DROGA GMINNA obiekt IV kategorii.
ULICA DĘBLIŃSKA

PROJEKT
BUDOWLANO-WYKONAWCZY
PRZEBUDOWY ULICY DĘBLIŃSKIEJ

Opinia nr 714/2017

PROTOKÓŁ Z NARADY KOORDYNACYJNEJ

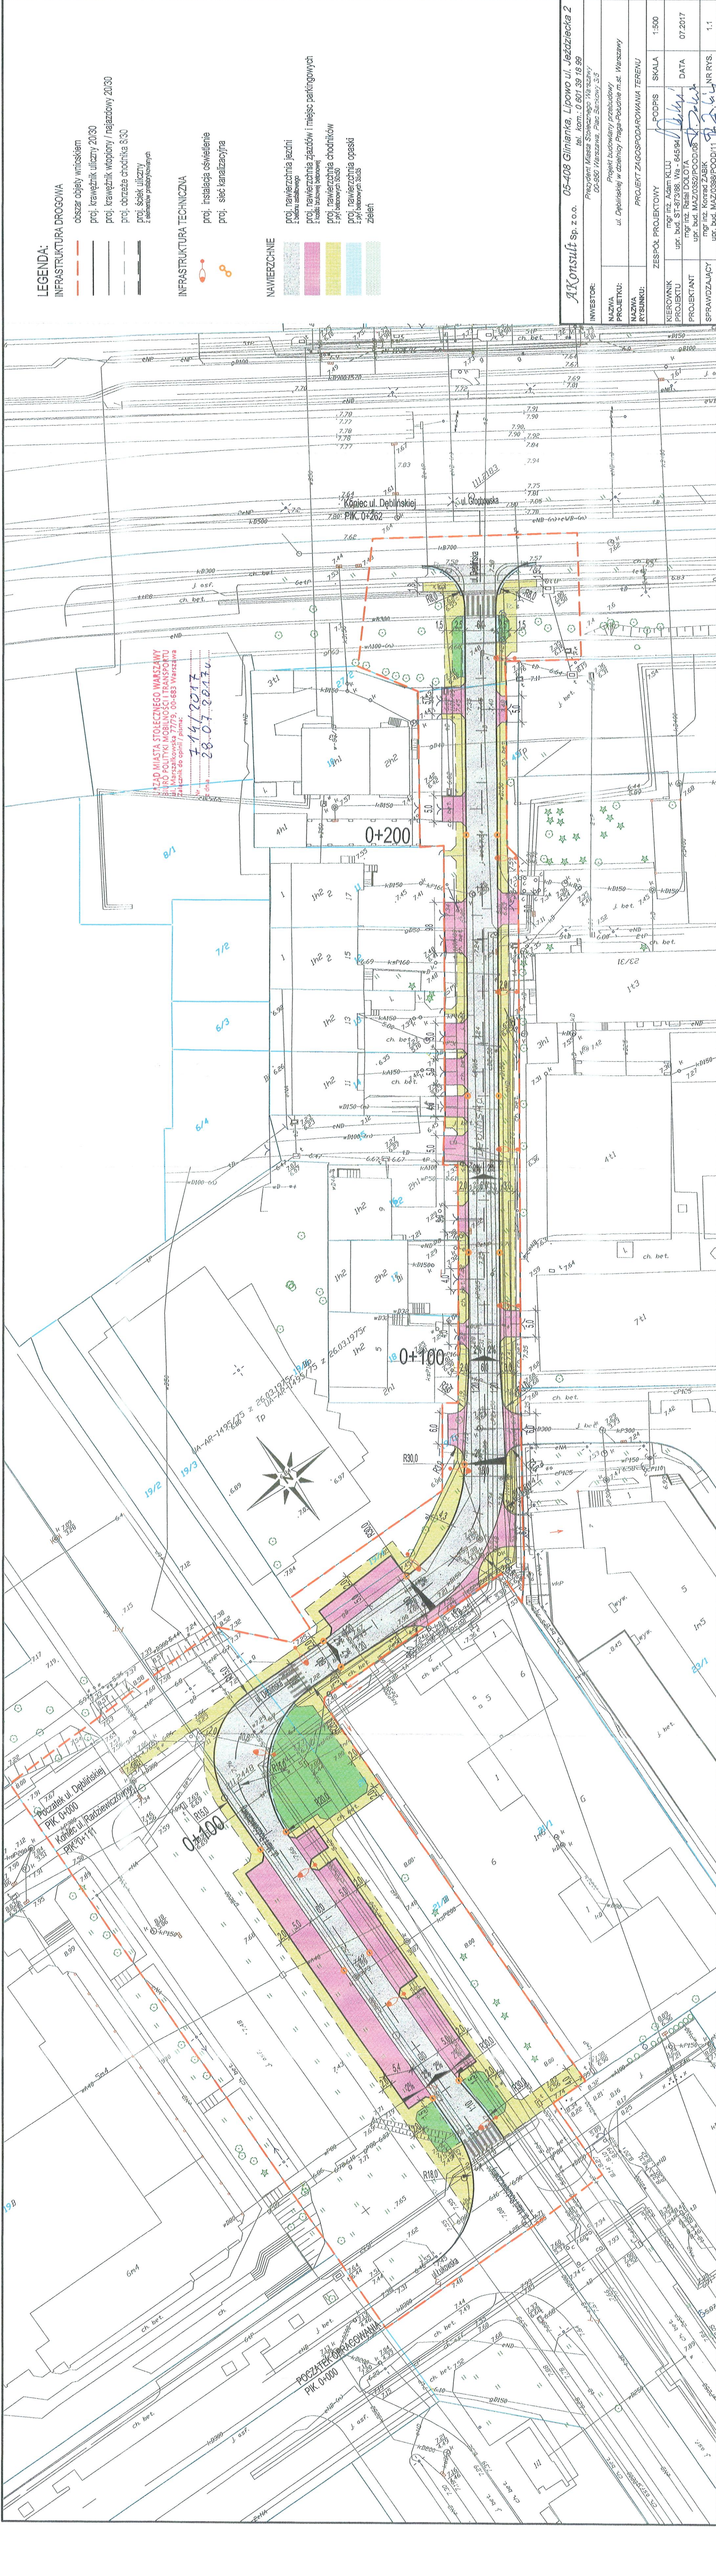
- zlikwidować miejsca postojowe projektowane przy przejściu dla pieszych w ulicy 3 KDL na długości min. 20 m - zgodnie z § 30 ust. 5 Rozporządzenia Ministra Transportu i Gospodarki Morskiej z dn. 02 marca 1999 r. w sprawie warunków technicznych, jakim powinny odpowiadać drogi publiczne i ich usytuowanie (Dz. U. z 14.05.1999 r. Nr 43 poz. 430 z p. zm.): „Pas postojowy nie powinien być stosowany w szczególności w otoczeniu skrzyżowań, a także przejść dla pieszych i przejazdów dla rowerzystów.”,

- zlikwidować miejsca projektowane pomiędzy dwoma odcinkami krzywoliniowymi z uwagi na możliwość ograniczenia widoczności m.in. na zatrzymanie,
- dla działek niezabudowanych i niezaopiniowanej w tutejszym Urzędzie obsługi komunikacyjnej dla nowej zabudowy zjazdu należy projektować jako indywidualne szerokości 3,0 m,

- geometrię zjazdów publicznych i indywidualnych należy rozwiązać zgodnie z ww. rozporządzeniem – przypominam, że „zjazd publiczny - określony przez zarządcę drogi jako zjazd co najmniej do jednego obiektu, w którym prowadzona jest działalność gospodarcza lub działalność o charakterze publicznym, zjazd indywidualny - określony przez zarządcę drogi jako zjazd do jednego lub kilku obiektów użytkowanych indywidualnie.”.

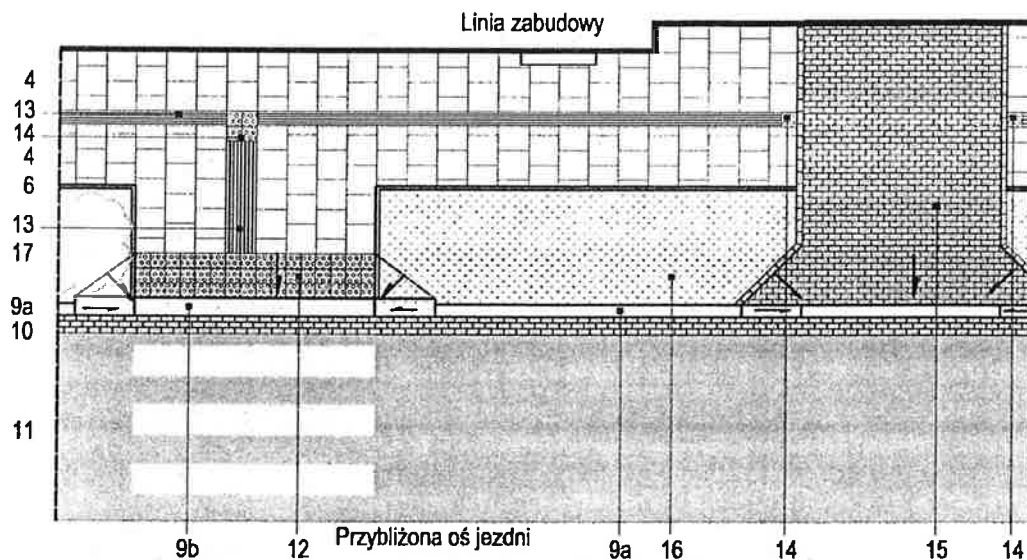
Jednocześnie Wydział zgłasza uwagi do zaproponowanego sposobu nowego zaaranżowania przestrzeni ulicy. Przedstawiony projekt zagospodarowania terenu (w graniach określonych dla niniejszej inwestycji) nie przewiduje wprowadzenia do nowo kreowanej przestrzeni publicznej uporządkowanego projektu zieleni urządzonej, w tym przede wszystkim zieleni wysokiej – wyodrębnia on jedynie z powierzchni chodników kilka trawników. Usystematyzowane szpalery drzew (w granicach przestrzeni dróg publicznych) nie tylko wpływają na właściwe wyznaczanie rytmu i porządku w kształtowaniu wnętrza ulicy – pełnią one także istotną i potrzebną rolę w regulacji poziomu dopuszczalnego stężenia substancji pyłów i zanieczyszczeń w środowisku miejskim oraz zapewniają konieczny stopień zacienienia ulic.

Tym samym projekty nasadzeń dla całych przebiegów ulic, lub przynajmniej ich fragmentów pomiędzy poszczególnymi skrzyżowaniami, powinny być w miarę możliwości harmonijnie komponowane i regularne, tzn. z zachowaniem możliwe równych odległości między drzewami.

W analizowanym przypadku zasadne jest wprowadzenie pojedynczego szpaleru drzew po obydwu stronach jezdni od strony ul. Rodziewiczówny, oraz jednostronnych nasadzeń na określonym fragmencie północnej strony ul. Dęblińskiej (szczegółowe wskazania określono na załączonym pzt).

Kwestię zieleni urządzonej należy powiązać z koniecznością przekształcenia projektowanych 4 zatok parkowania przyulicznego (prostopadłego). Należy przyjąć zasadę, iż każdą grupę maksymalnie 4 miejsc postojowych rozgranicza jedno drzewo.

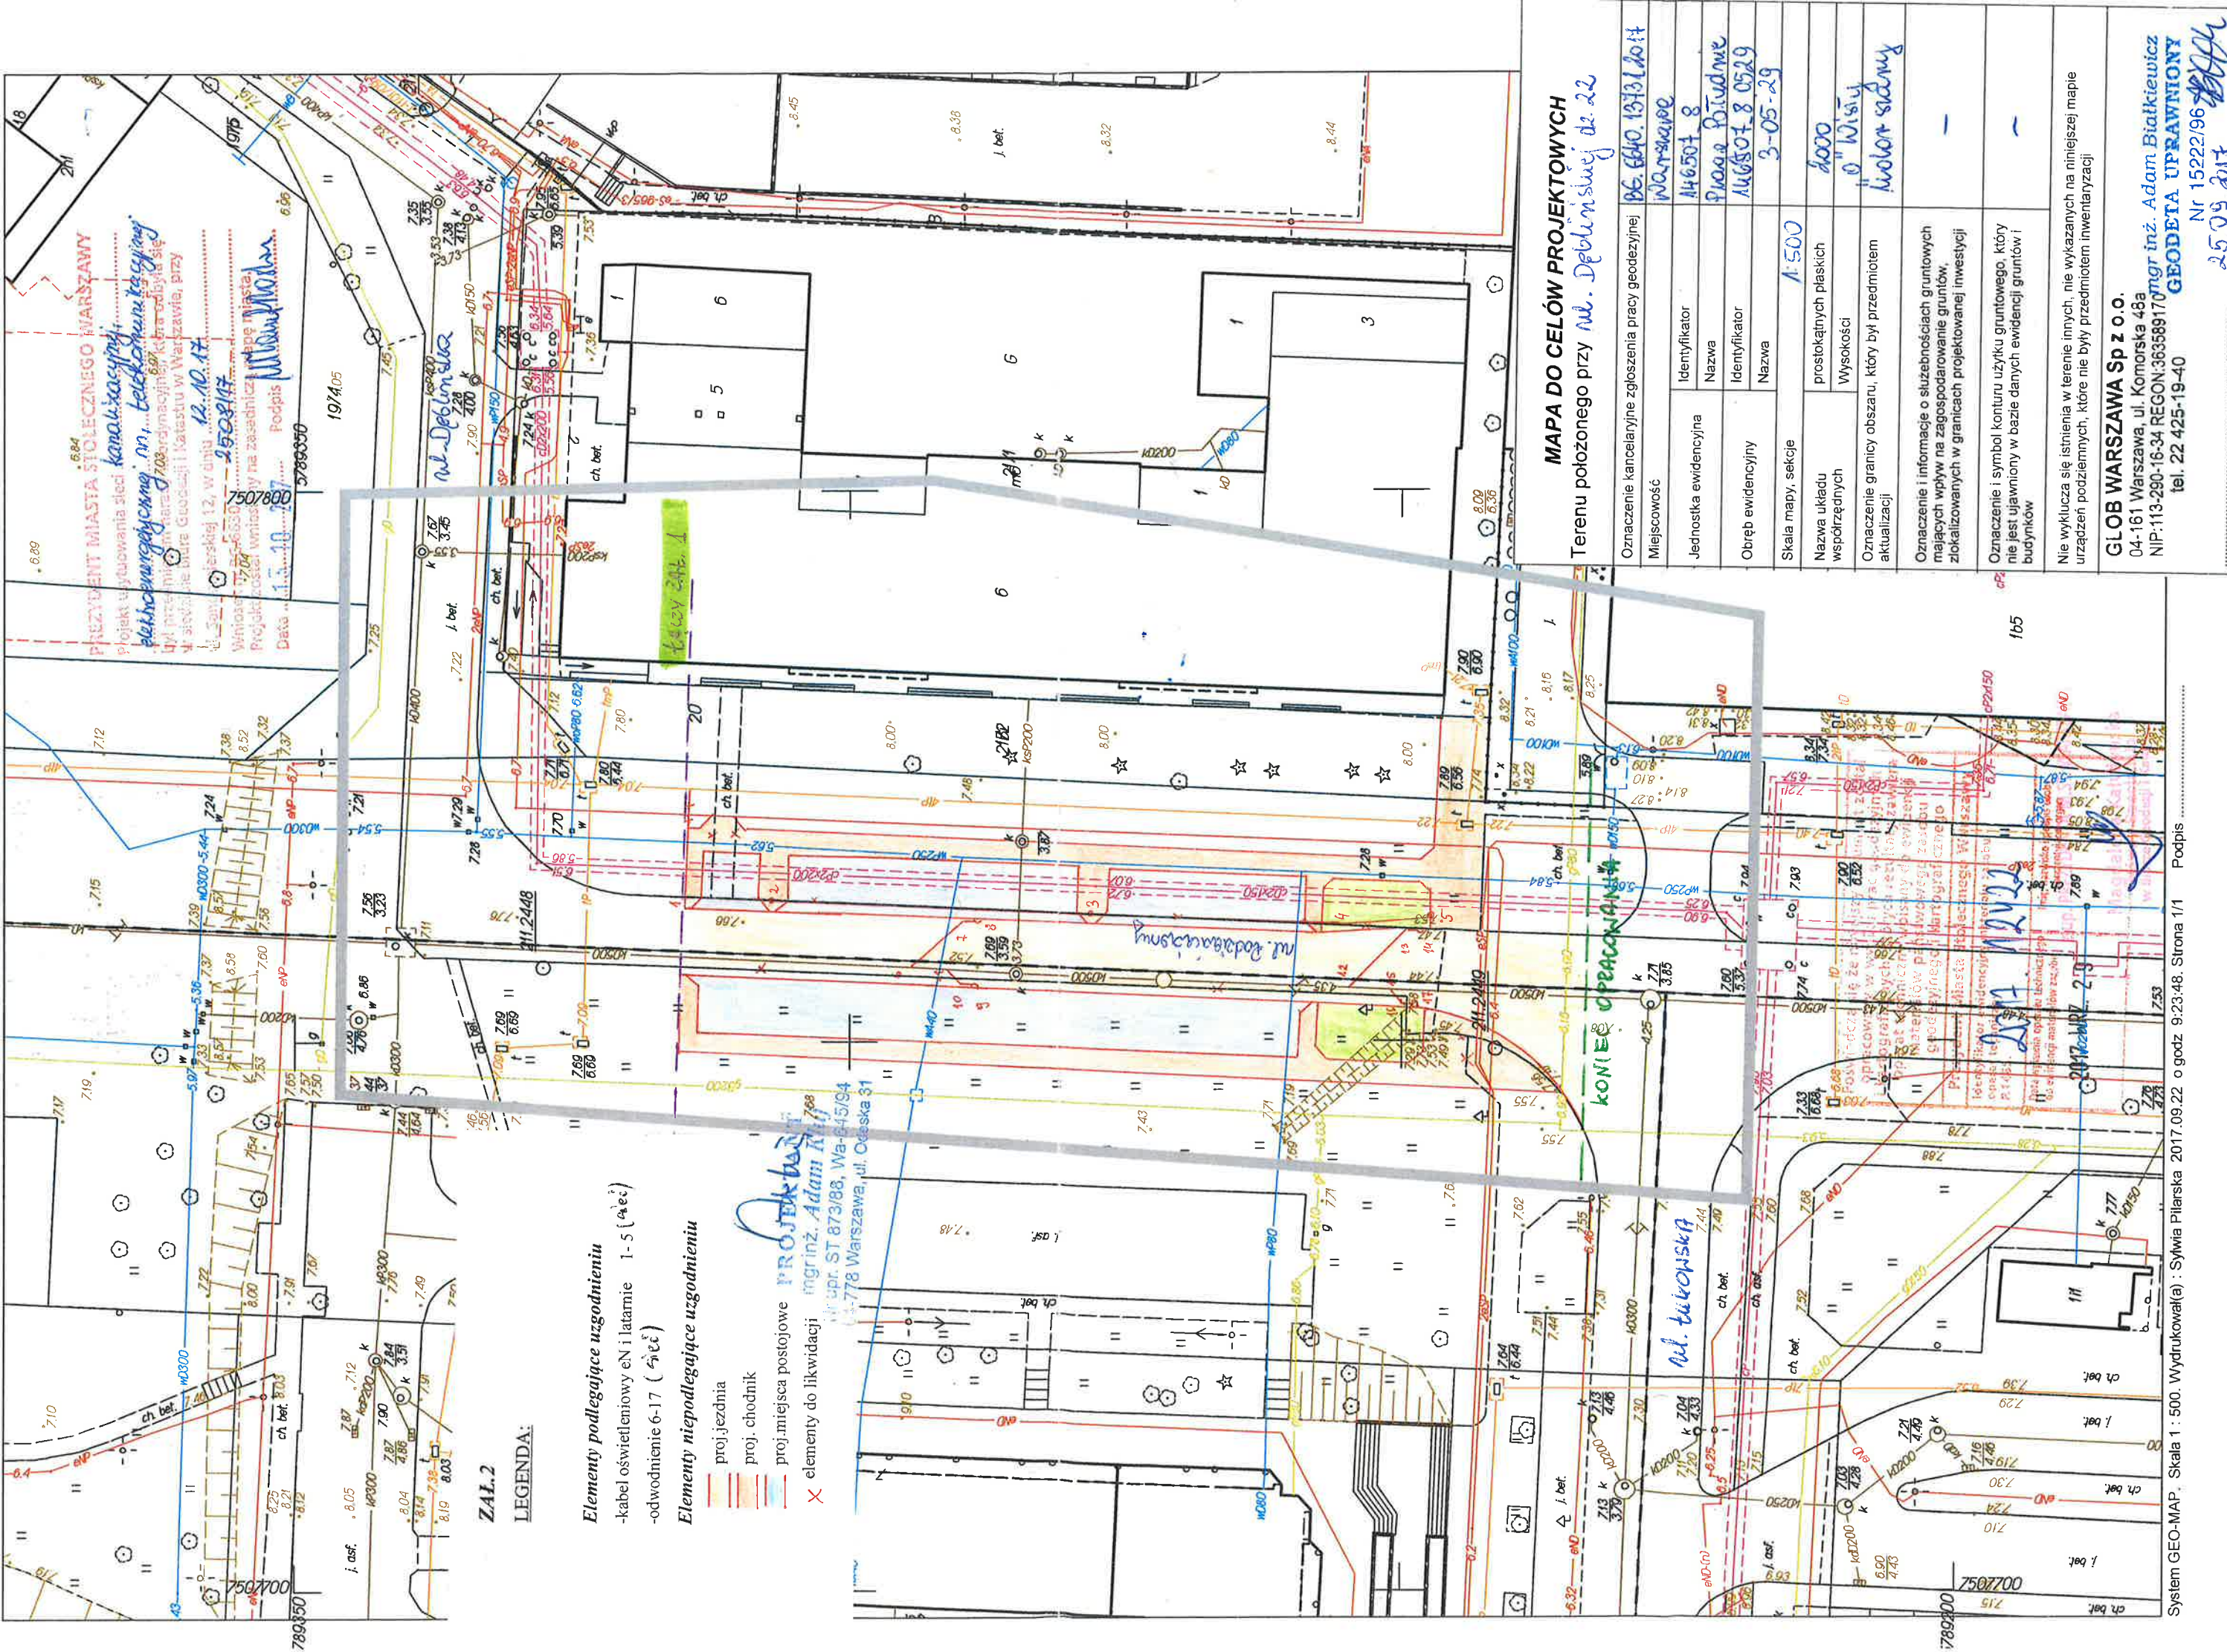
1. Projekt sieci uzbrojenia terenu usytuowany jest w zbliżeniu do istniejącej zieleni wysokiej. Informujemy, że prace ziemne należy realizować zgodnie z Ustawą z dnia 16 kwietnia 2004 r. o ochronie przyrody (Dz.U.2016.2134 j.t. ze zm.). Organem właściwym do ustalenia sposobu ochrony istniejącego drzewostanu jest Wydział Ochrony Środowiska dla Dzielnicy oraz Zarząd Zieleni m.st. Warszawy ul. Czerniakowska 71, pok. 703, 00-715 Warszawa tel. 22 277 42 00.

2. Projekt koliduje ze znakami osnowy geodezyjnej nr 211.2448, 211.2447, 211.2449.

- 3 W miejscu skrzyżowań z siecią gazową i w jej pobliżu prace prowadzić ręcznie w porozumieniu i pod nadzorem Polskiej Spółki Gazownictwa sp. z o.o. Oddział w Warszawie
02-234 Warszawa ul. Równoległa 4A

Dokumentację na etapie projektu budowlanego, w miejscach zbliżeń i skrzyżowań projektowanych sieci uzbrojenia terenu z elementami infrastruktury będącymi własnością lub użytkowanymi przez TW sp. z o.o., należy opracować w porozumieniu z TW sp. z o.o. Zakład Energetyki Trakcyjnej i Torów al. Prymasa Tysiąclecia 102, 01-424 Warszawa. Prace ziemne prowadzić pod nadzorem służb TW sp. z o.o. w sposób niepowodujący naruszenia konstrukcji torowiska i elementów zasilania sieci trakcyjnej.

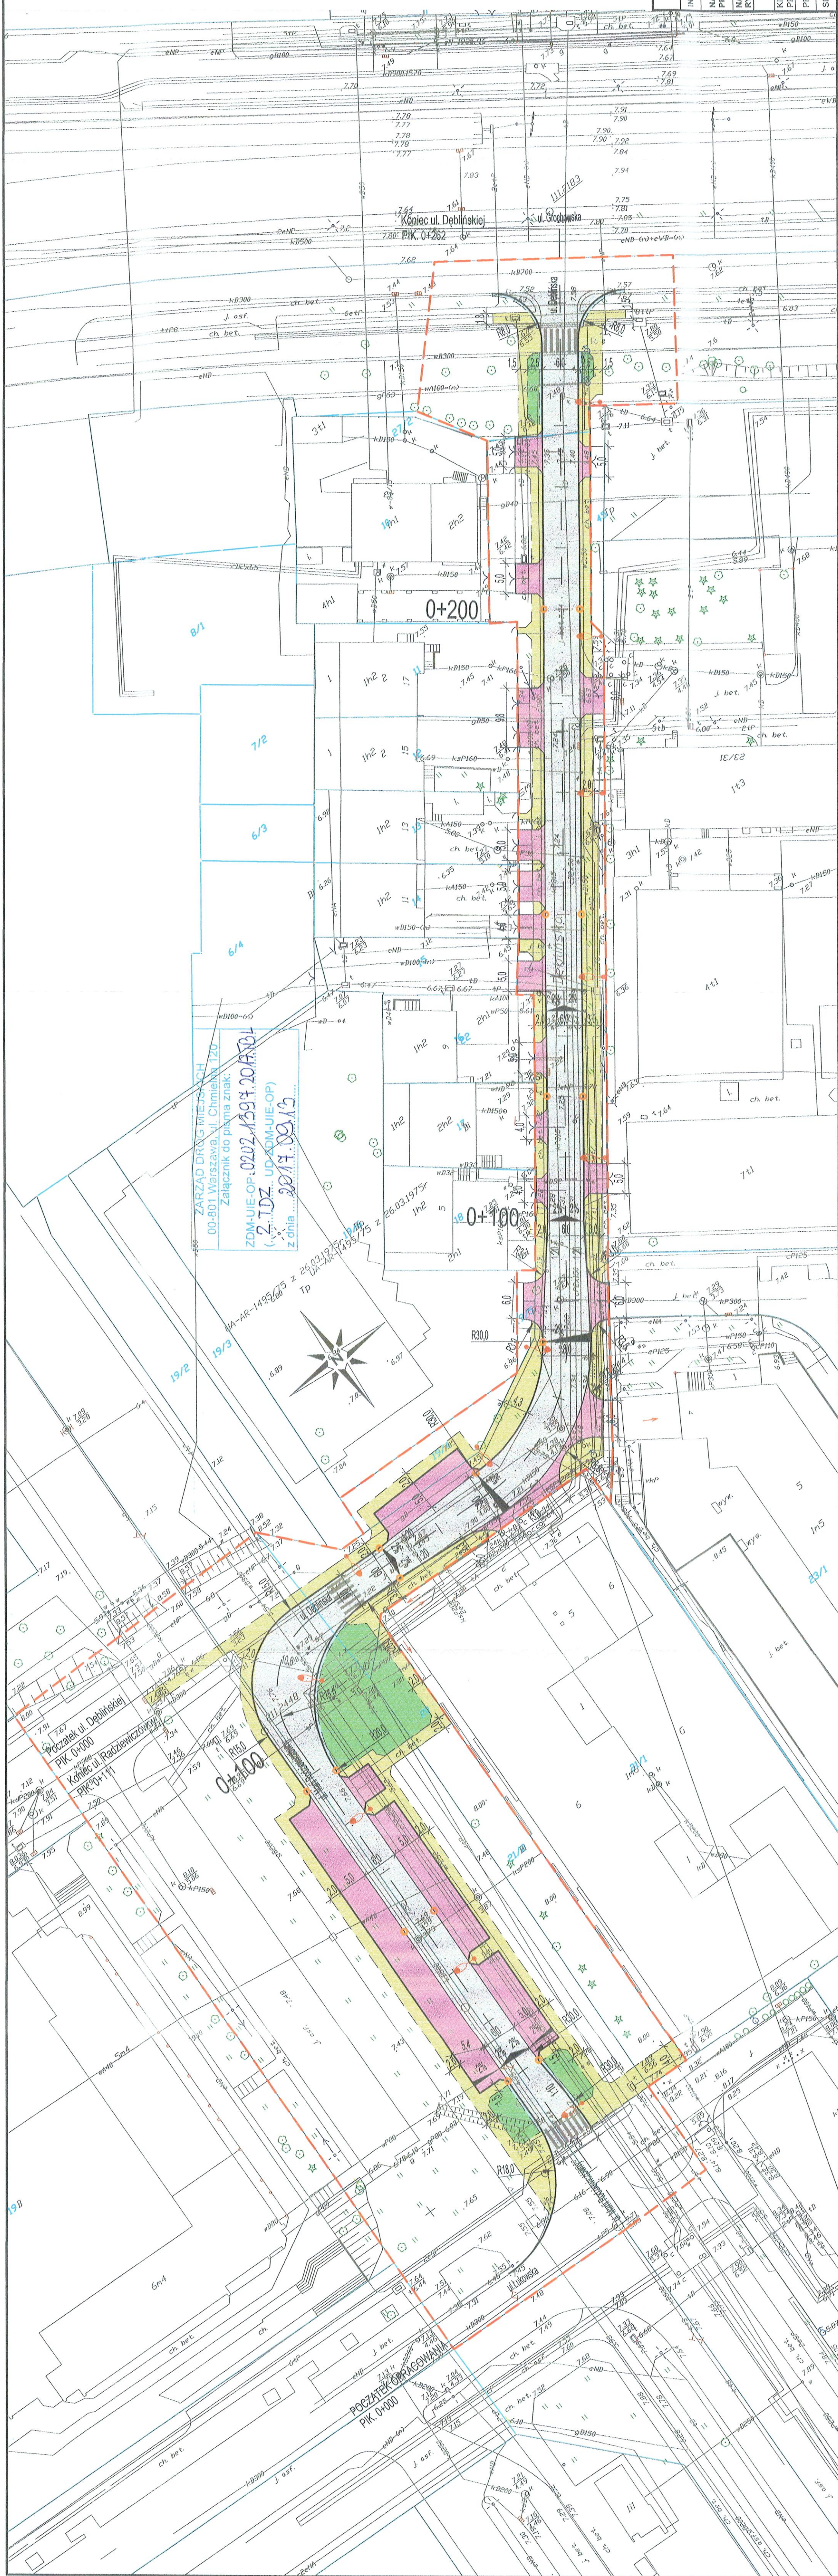
Po rozpatrzeniu wniosku na posiedzeniu Rady Technicznej Nr 35/17, Zarząd Dróg Miejskich uprzejmie informuje, że opiniuje pozytywnie przedstawiony projekt przebudowy ulicy Dęblińskiej w zakresie skrzyżowania z ul. Grochowską pod warunkiem wykonania w miejscu przejścia dla pieszych obniżonego krawężnika wraz z zabezpieczeniem podwójnym pasem ostrzegawczym wykonanym z żółtych płyt z kopułkami.

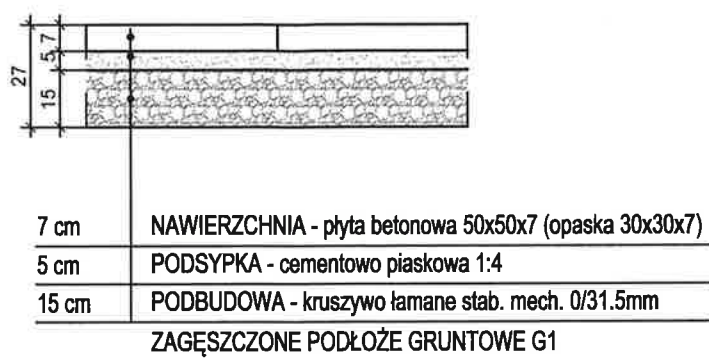
Zarząd Dróg Miejskich uzgadnia projektowane konstrukcje nawierzchni drogowych związane z budową ul. Dęblińskiej w zakresie będącego w naszej administracji pasa drogowego ul. Grochowskiej i ul. M. Rodziewiczówny z uwagami naniesionymi kolorem czerwonym na załączonych rysunkach.

Uzgodnienie jest ważne przez dwa lata od daty niniejszego pisma wyłącznie z podpisanym rys. nr 4.1. „Szczegół konstrukcyjny nawierzchni”, rys. nr 4.4 „Szczegół konstrukcyjny rampa na przejściu dla pieszych” w geometrii zgodnej z Opinią nr 714/2017 Biura Polityki Mobilności i Transportu Urzędu m. st. Warszawy.
